**MISE À JOUR CONCERNANT L'ÉTUDE D'IMPACT SUR
L'ENVIRONNEMENT
SOUmise PAR ÉNERGIE CACOUNA**

19 AVRIL 2006

Ce document fait donc état d'une mise à jour de l'ÉIE. Les modifications apportées ont été regroupées sous six thèmes soit :

1. Figure Q-023-2 Périmètre représentant la zone à excaver par forage et dynamitage

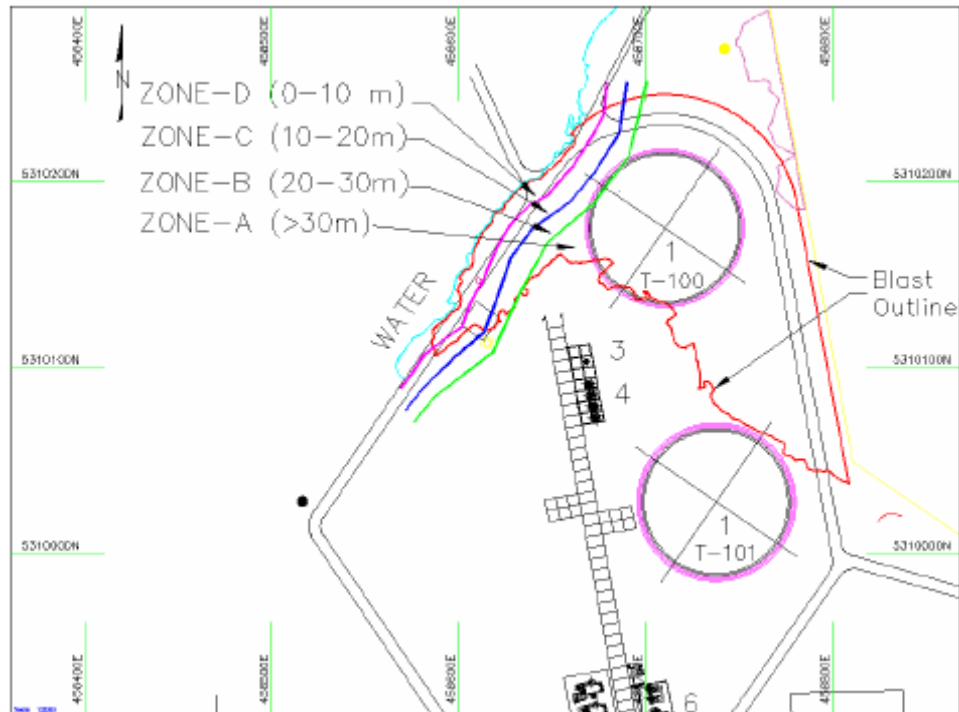
Portée des modifications : Lors du dépôt de l'ÉIE, les données précises quant au dynamitage n'étaient pas disponibles.

Les travaux de préparation pour la construction d'infrastructures nécessiteront donc un dynamitage d'un volume approximatif de 240 000 m³ (environ 675 000 tonnes, et ce, pour une masse volumique de la roche estimée à 2,7 tonnes par m³).

Résumé : Énergie Cacouna souscrira aux *Lignes directrices concernant l'utilisation d'explosifs à l'intérieur ou à proximité des eaux de pêche canadiennes* (Wright et Hopky, 1998). Une série de mesures seront prises quant au choix des explosifs et à la sélection des méthodes de dynamitage pour minimiser l'impact sur l'environnement (référer à Q-023 pour consulter les mesures d'atténuation proposées). Les informations actuelles permettent d'avancer qu'il n'y aura pas de changement à l'analyse effectuée lors de l'étude d'impact sur l'environnement.
